P- 78/VIII/24  
WPI.7013.2.2024.AW  
/29

## ODPOWIEDZI NA PYTANIA NR 25

*Dotyczy: postępowania nr P-78/VIII/24 o udzielenie zamówienia publicznego obejmującego zadanie pn.: „Termomodernizacja budynków Gminy Miasto Świdnica pełniących funkcje oświatowe: budynku A i C Szkoły Podstawowej nr 4 w Świdnicy przy ul. Marcinkowskiego 4-6”*

### Pytanie nr 1.:

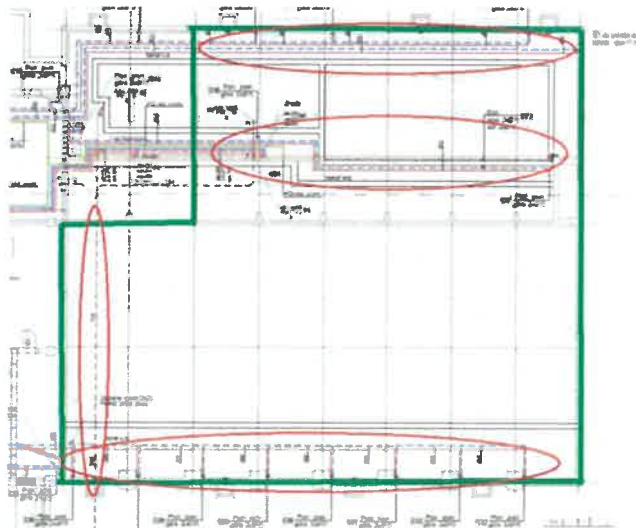
Zaznaczony poniżej obszar to posadzki parteru znajdujące się bezpośrednio na gruncie. W czasie wizji lokalnej nie zauważono aby istniały tam zaznaczone na projekcie kanały co potwierdziła też obsługa obiektu. Jak zatem wykonać w tym obszarze zaprojektowane instalacje, szczególnie w sali gimnastycznej gdzie zadanie nie obejmuje demontażu parkietu.

W czasie wizji lokalnej przeprowadzonej przez zespół projektowy obsługa obiektu wskazała istnienie kanałów. W całym kompleksie w miejscach posadowienia na gruncie obiektu były wykonywane kanały techniczne i we wszystkich tego typu obiektach wykonywało się kanały technologiczne. W piwnicy istniejące rury C.O. dochodzą do ściany przy sali gimnastycznej i ewidentnie prowadzone są w jakiejś przestrzeni. Należy więc wykonać inst. C.O. w istniejącym kanale technicznym, albo podposadzkowo, istniejący parkiet w sali gimnastycznej należy zdemontować i odtworzyć jeśli zajdzie taka konieczność. Nie przewiduje się i nie dopuszcza prowadzenia rur przy posadzce nad parkietem czy innego typu posadzką w obiekcie.

**Pytanie nr 2.:**

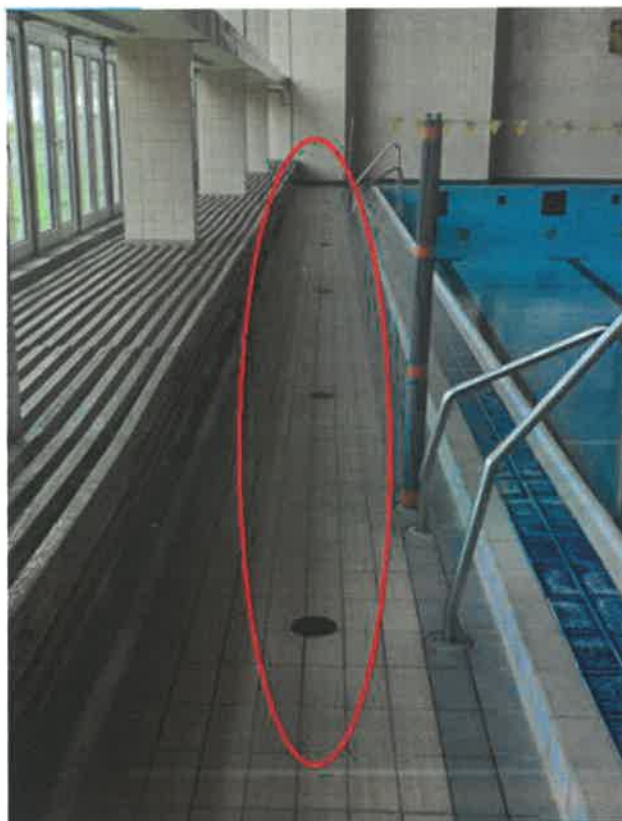
Projekt nie przedstawia rozwiązania odwodnienia plaży wokół niecki basenowej. Czy istniejące wpusty mają zostać zlikwidowane.

Projekt nie zakładał odwodnienia niecek basenowych - technologii basenu. Istniejące wpusty na obejściu basenowym należy wymienić na nowe z stali nierdzewnej odpornej na działanie środowiska wody basenowej.

**Pytanie nr 3.:**

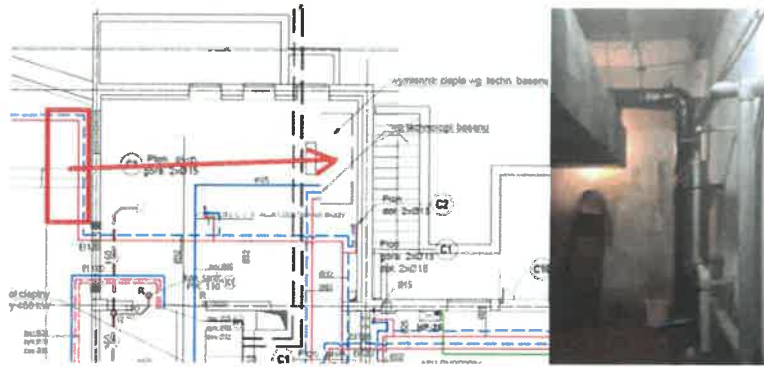
Czy istniejący wymiennik basenowy, znajdujący się pod niecką basenową należy przenieść do pomieszczenia węzła ciepłowniczego jak wskazano jego lokalizację na projekcie.

Nie przewidziano zmiany lokalizacji wymiennika technologii basenowej.

**Pytanie nr 4.:**

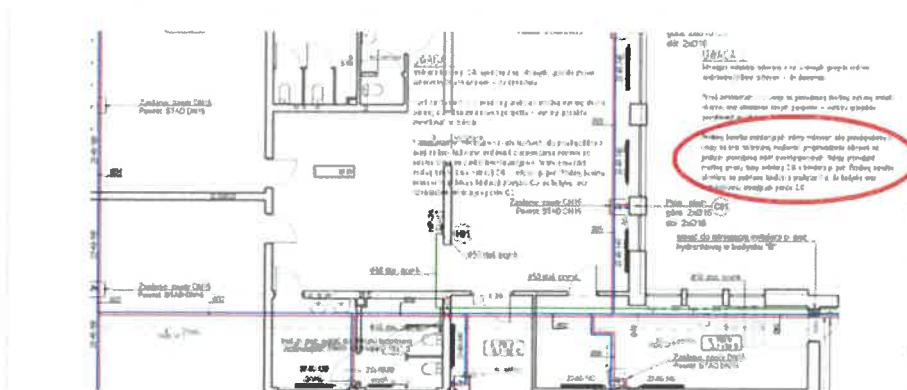
W pomieszczeniu węzła nie zaprojektowano studzienki schładzającej oraz instalacji kanalizacyjnej odpornej na wysokie temperatury ścieków.

Zgodnie z opisem technicznym zaprojektowano remont istniejącej studni schładzającej z wymianą kraty nastudziennej na kratę typu WEMA ocynkowaną.
